第17回 高輪築堤調査・保存等検討委員会

日時：2022年4月27日（水）15:30～

第 16 回 高輪築堤調査・保存等検討委員会

開催記録（案）

○各施設の位置変更の可能性検証

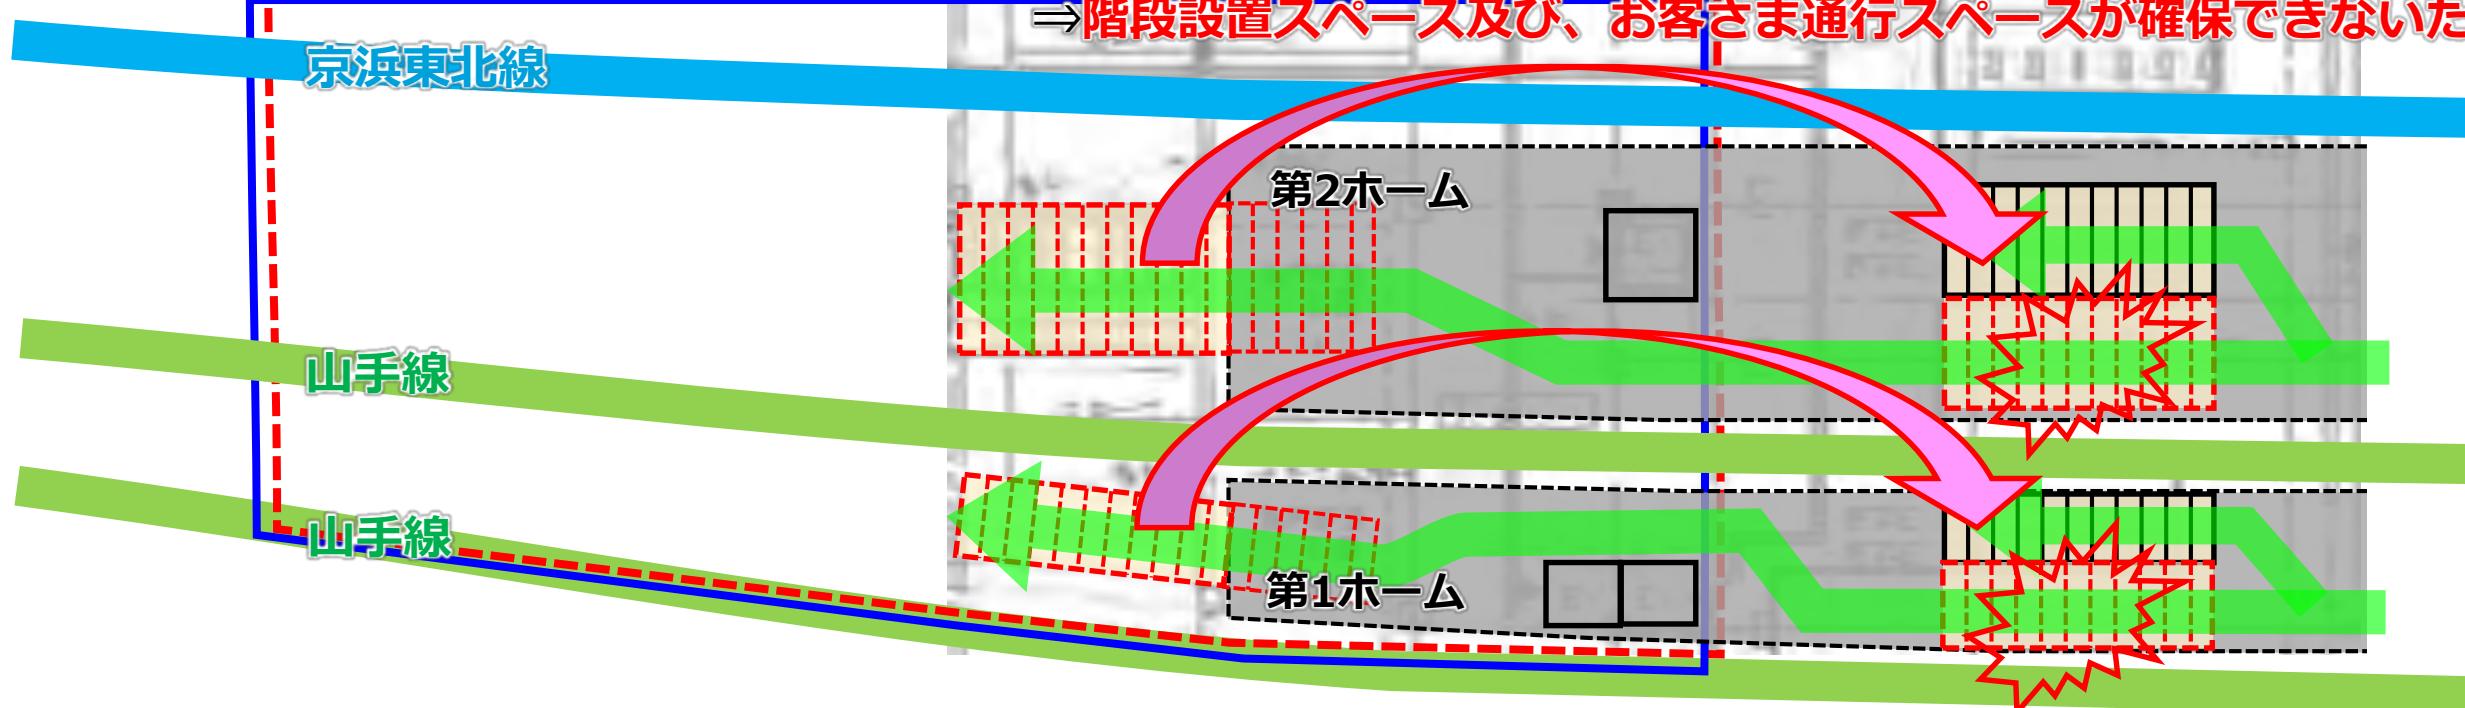
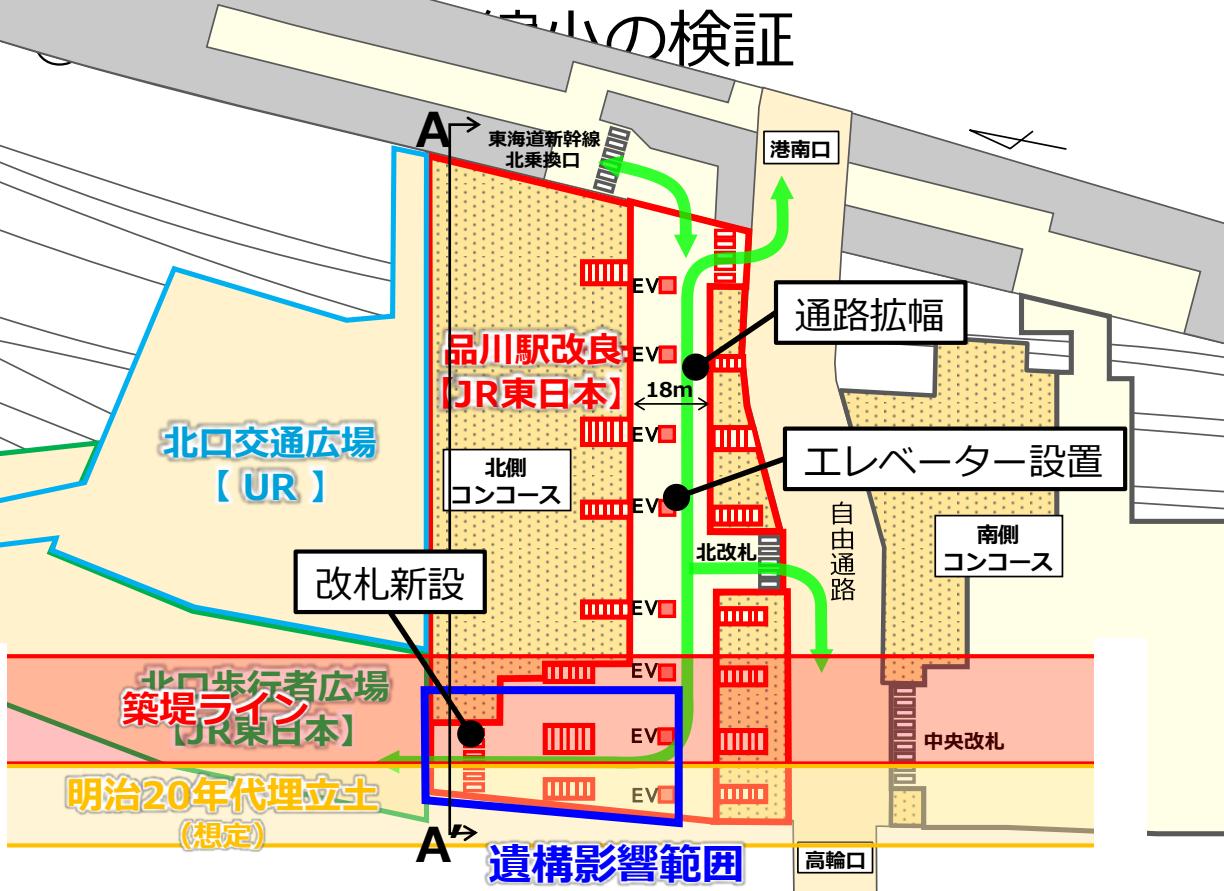
- ・元々の駅改良計画自体を見直すことはできないか
- ・エレベーター等の位置自体を動かすことに対する変更可否がわからない
- ・現状の混雑状況や将来予測、狭くなることの影響度合いなど具体的な数値を示してもらいたい
- ・コンコース上空に計画されている駅ビルの階数を減らすことで杭を細くできるのではないか

階段幅員不足分を南側階段の拡幅により確保する必要がある

⇒ 階段設置スペース及び、お客さま通行スペースが確保できないため難しい

各施設の当該人工地盤部分以外への配置変更は成り立たない状況

【当該部の上層階を取り止めた場合】

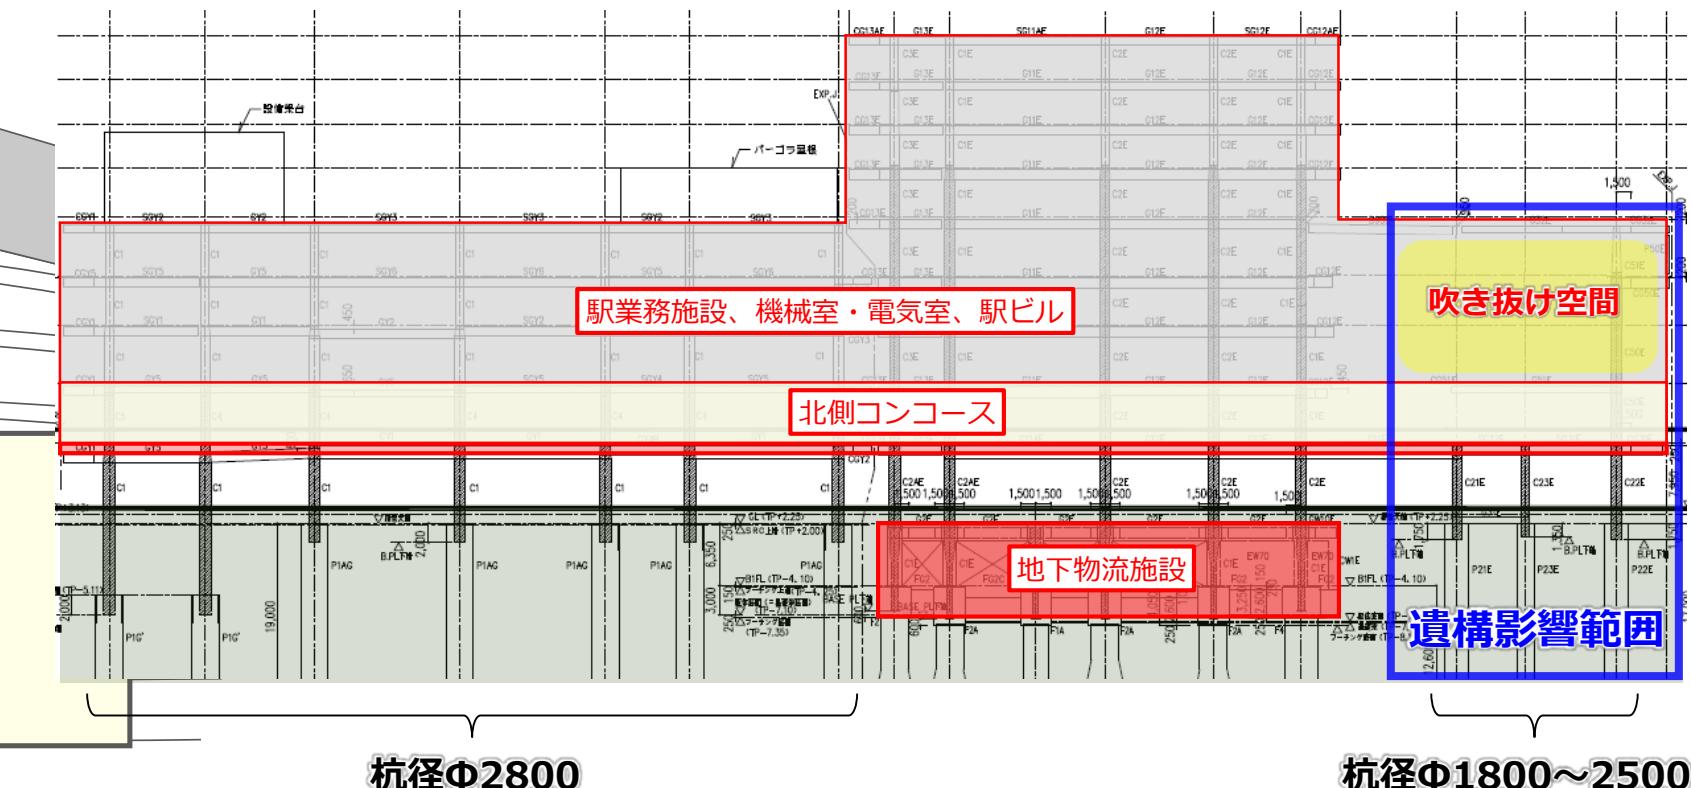
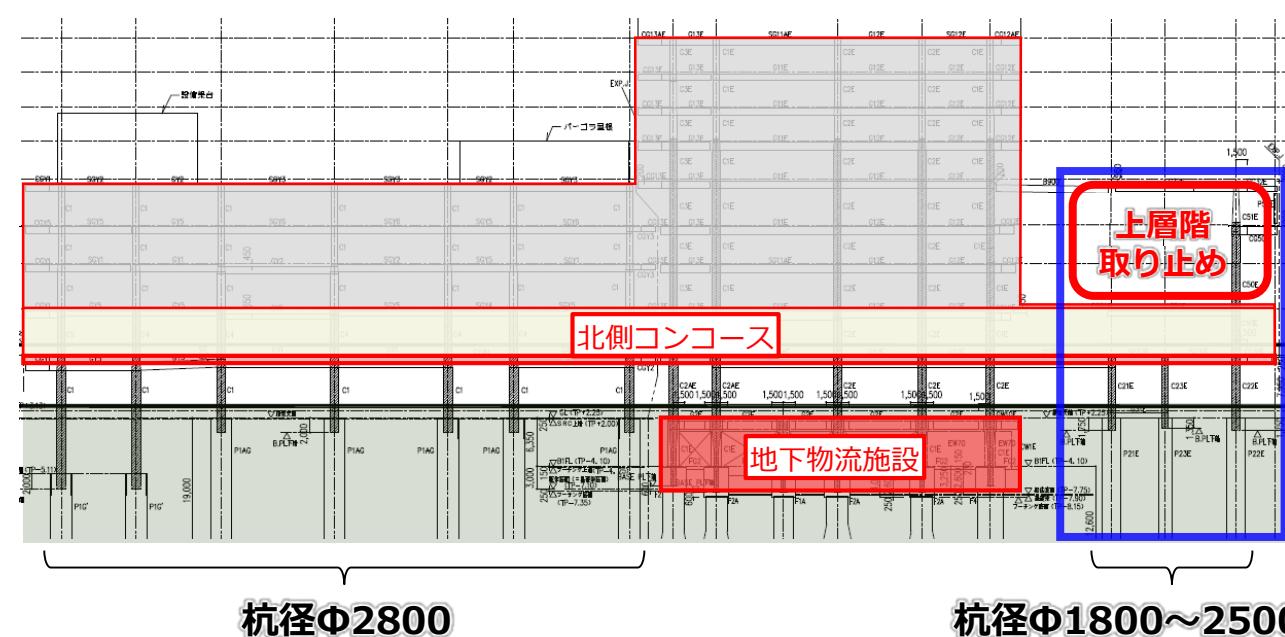
- 開発計画にあった駅ビルはなぜ見直しの内容に入ってこないのか？杭の荷重などは、階数を減らせば少なくなるし、細くなると想定できる（委員長）
- コンコースを広げれば混雑が解消されるのはわかるが、現状の混雑状況や将来予測、狭くなることの影響度合いなど具体的な数値を示してもらいたい。（委員長）
- 北口の歩行者広場の検討について、P.13の①②の杭で図上では石垣に当たっているが実際は検出されていないということは、石垣位置の想定が間違っているか、見逃しているということになる。想定線に注記するなど資料全体の見直しが必要である。（委員長）

- ・ビル全体のフレームに対して基礎杭構造設計を実施している
 - ・当該箇所の上層階は吹き抜け空間となっており、現計画においてビル上載荷重が小さい（他箇所と比べ杭径も小さい）
- ⇒当該部の上層階を取り止めた場合でも杭径は変わらない
